Note paysagère : réponse aux avis émis lors de la Commission départementale des sites et paysages.

La société Corfu Solaire était convié le 05 décembre 2023 à présenter le volet paysager de l’étude d’impact du projet photovoltaïque de Sainte-Christie Roquelaure à la préfecture de Auch.

Illustration 80 : Point de vue 1 depuis la RN 21

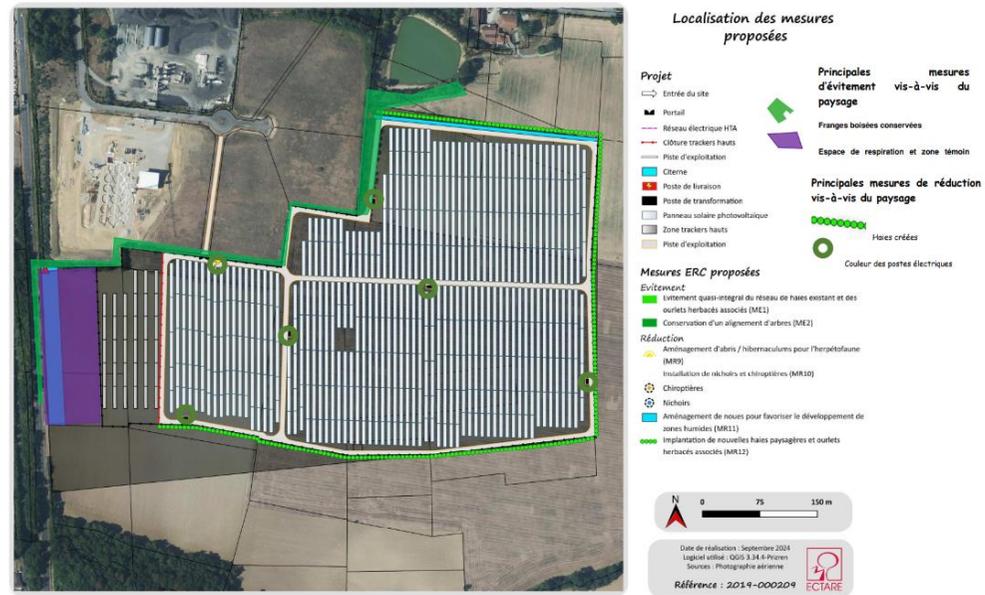
Le recul minimum de 75m vis à vis de la RN 21 est nécessaire mais sans doute pas suffisant. Il pourrait être exploité en massif forestier qui se prolongerait d’une part et d’autre du projet.

- Aucune mesure de compensation paysagère n’est proposée notamment le long de la RN 21 ouvrant des vues proches et directes sur l’installation.

La création d’une haie est prévue le long de la RN 21.

Le projet prévoit de renforcer la végétation existante, notamment la partie en discontinuité le long de la RN21, afin de limiter l’impact visuel du projet depuis la route.

Plusieurs photomontages ont été mis en avant dans l’étude d’impact page 306 afin d’illustrer le masque végétal prévu le long de la RN21. Les alignements d’arbres masquent le site sur la majeure partie du tronçon.

Une haie sera également créée au sud et à l’Est du site d’étude.

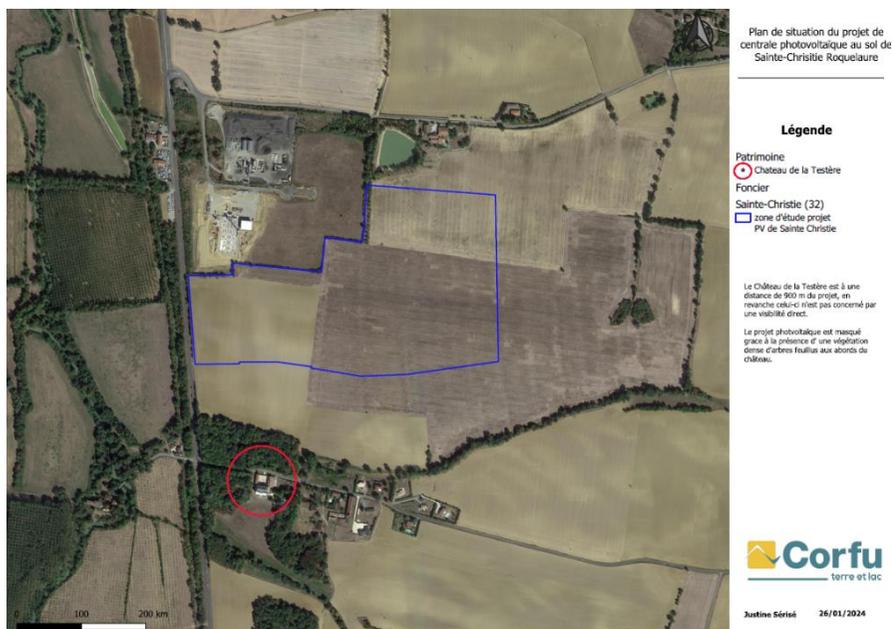
- **Édicules** : Poste et autres édifices de couleur sombre RAL 7023 ou couleur terre locale, traitements nobles et discrets. Pas de remblai ou monticules pour leur installation (s’ils sont surélevés, à traire dans l’architecture). Adosser à un élément végétal peut constituer une solution d’insertion (é étudier sans généraliser)
- **Terre végétale** : Respect de la terre et végétale en place. Dans un souci de réversibilité de l’installer réserver les allées en calcaires aux dessertes périphérique, éviter les allées calcaires dans les allées moins souvent pratiquées (mieux vaut maintenir un chemin herbu et utiliser un engin adapté) Référence : chemins d’exploitation agricoles (en calcaire) et dessertes des champs (terres herbues). Les allées de desserte seront de couleur terre.

Une couleur verte RAL 60005 est préconisée par l’étude d’impact pour une meilleure insertion paysagère des postes. D’ici la phase de construction du projet, ce point pourra faire l’objet de modifications pour se conformer à d’éventuelles préconisations des services instructeurs.

Il n’est pas prévu de remblai ni de monticules pour l’installation des postes.

Deux postes sont situés au centre du projet, entourés de panneaux photovoltaïques. Ils seront masqués par ces derniers et non visibles depuis l’extérieur du projet.

Trois autres postes seront situés en périphérie du projet, mais seront masqués par les haies existantes conservées ou par celles qui seront créées.

Localisation du projet depuis la Route de Château d’Arcamont

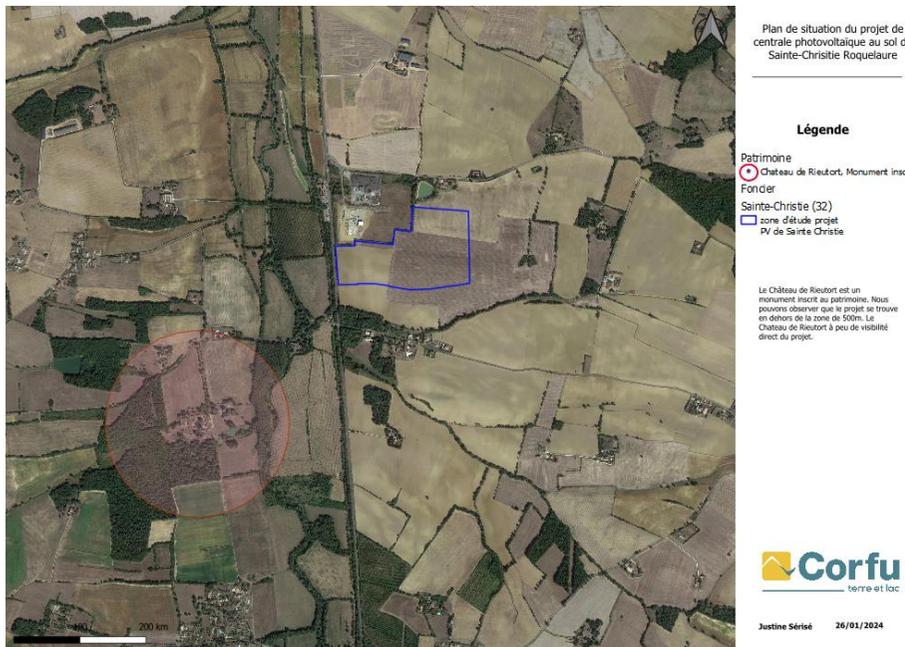
Les trois édifices auront une vue directe sur le parc PV à peu près 1 km de distance :

Les perceptions depuis le château d’Arcamont, situé sur les coteaux à l’ouest du projet, ont bien été étudiées en page 158 de l’étude d’impact. Ce point de vue a également fait l’objet d’un photomontage, en page 303.

Nous pouvons apercevoir au loin les silos, le feuillage hivernal masque le projet.
